Do wszystkich użytkowników systemów Siemens
MAGNETOM ESSENZA 1.5T

Powiadomienie dotyczące bezpieczeństwa użytkownika

Celem niniejszego powiadomienia jest ostrzeżenie użytkowników o błędzie w arkuszu danych zgodności, który stanowi część Podręcznika użytkownika.

Gradient przestrzenny pola magnetycznego

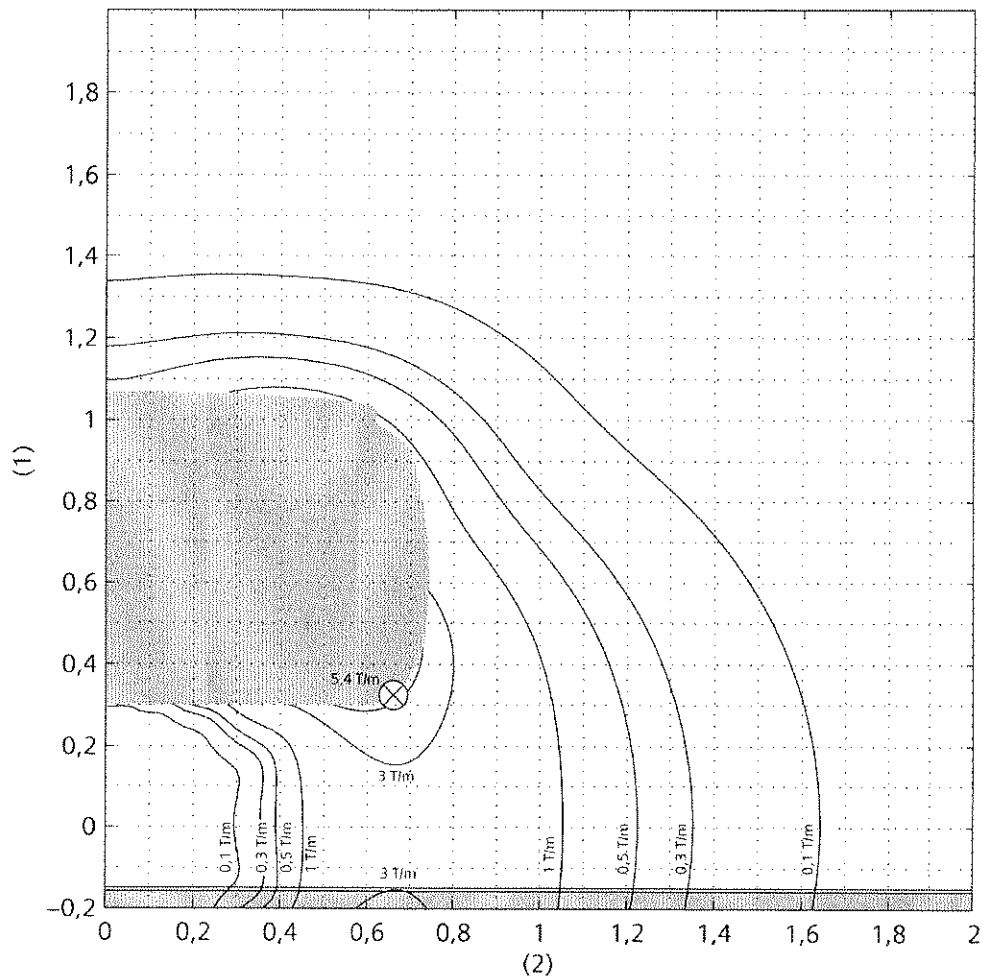
Maksymalny gradient pola statycznego systemu MAGNETOM ESSENZA wynosi 5,4 T/m. Na podstawie tej informacji można określić, czy w przypadku pacjenta z implantem możliwe jest bezpieczne skanowanie, czy nie. Jeśli zaimplantowane urządzenie ma etykietę „MR Conditional” (Warunkowo dozwolone stosowanie w środowisku MR), wówczas — na podstawie dokumentacji towarzyszącej implantu — operator może określić bezpieczeństwo i możliwe warunki, jakie należy uwzględnić podczas skanowania.

W poprzedniej i aktualnej wersji Podręcznika użytkownika ta wartość została błędnie podana jako 2,7 T/m.

Ten błąd może stanowić potencjalne ryzyko w przypadku pacjentów z implantami, których etykiety zawierają informacje o tym, że maksymalny gradient statycznego pola magnetycznego musi być niższy niż 5,4 T/m. Aktualnie nie mamy informacji o żadnych implantach, których etykiety zawierają informacje o tym, że maksymalny gradient statycznego pola magnetycznego musi być niższy niż 5,4 T/m. Jednak takiej możliwości nie można wykluczyć.

Do niniejszego powiadomienia dołączone są dwie strony, które zawierają poprawne informacje w języku użytkownika. Niniejsze powiadomienie dotyczące bezpieczeństwa należy dołączyć do Podręcznika użytkownika. Strony z błędem z Podręcznika użytkownika należy zastąpić zaktualizowanymi stronami, które są dołączone do niniejszego powiadomienia. Aktualnie firma Siemens przygotowuje dysk CD z aktualizacją oprogramowania systemu. Do czasu uzyskania aktualizacji nie należy korzystać z błędnych danych zawartych na aktualnym dysku CD oprogramowania systemu.
